Eleanor - impact op de buurt

Mijn naam is Gert-Jan Bron, ben bewoner in de directe omgeving van het project en neem deel aan actiecomité Het Eleanor Alternatief.

Het plan Eleanor Rooseveltlaan omvat:

Impact op de buurt:

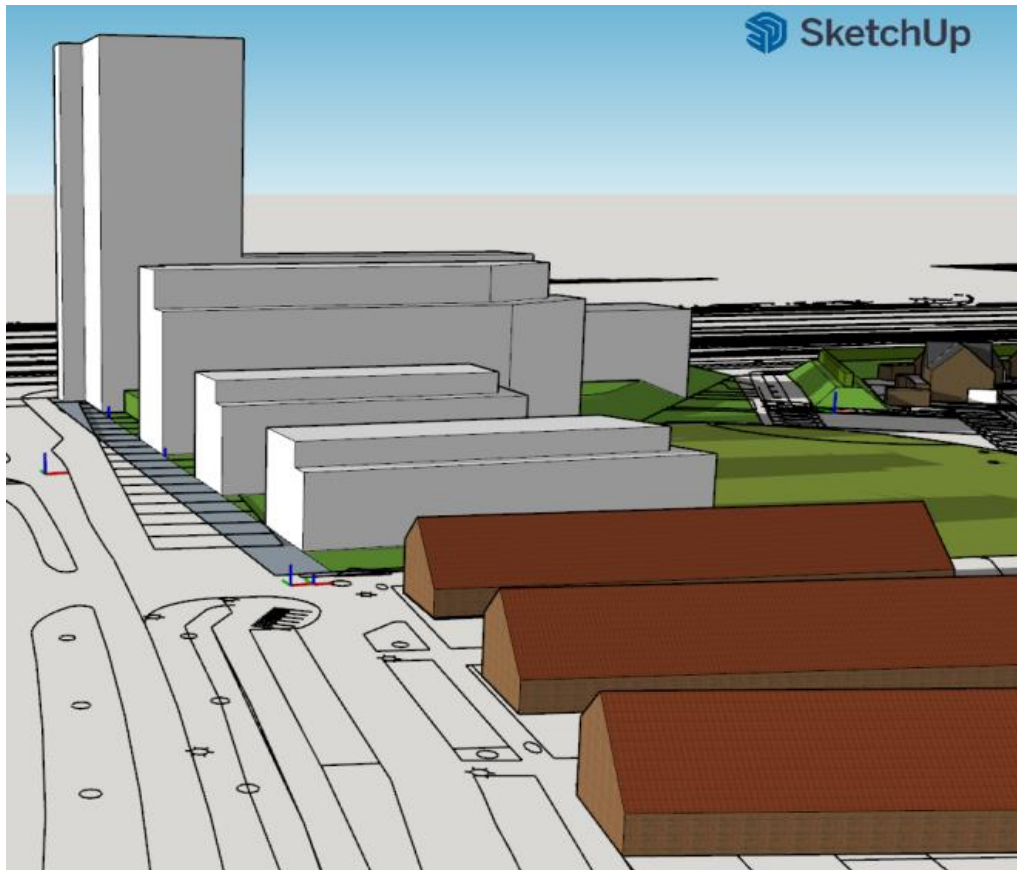
Vanuit de laagbouwwijk gezien is de omvang van de bebouwing beangstigend groot en de verwachte overlast qua geluid, wind, schaduw (in de late middag met name in de maand mei t/m augustus) is enorm groot.

Vanuit de bestaande laagbouwwijk kijk je tegen een grote muur van gebouwen wat een onbehaaglijk gevoel geeft. Dit gevoel is er al vanaf het moment als je de wijk benadert.

Zicht vanuit Angelagang:

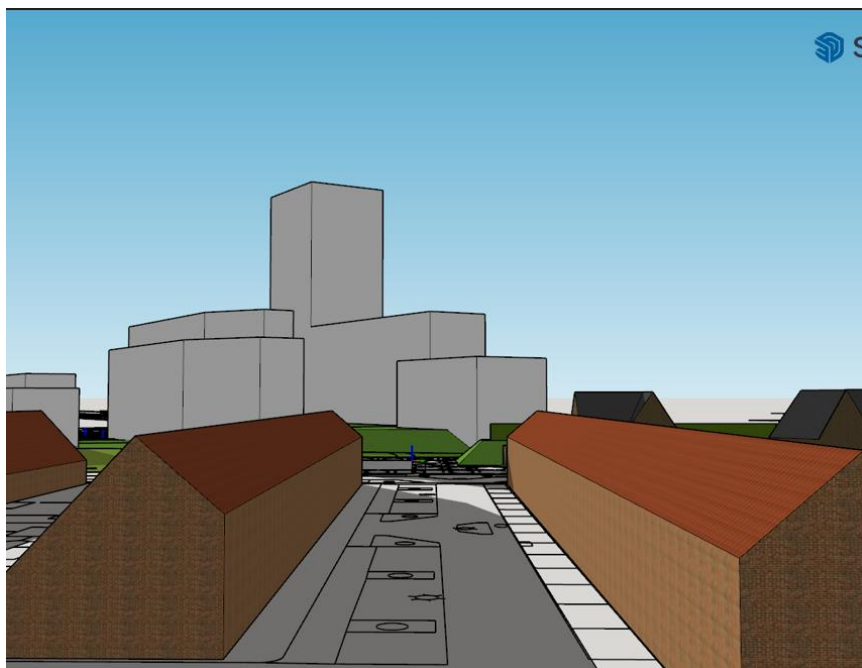
Zoals al aangegeven zal er door de immense hoogte ongewenste schaduwvorming ontstaan, dit is ook goed te zien aan de hand van de tekeningen die wij hebben gemaakt en dit ziet er op 21 juli om 19:58 als volgt uit:

De Schaduw bedekt alle huizen in oostelijke richting.
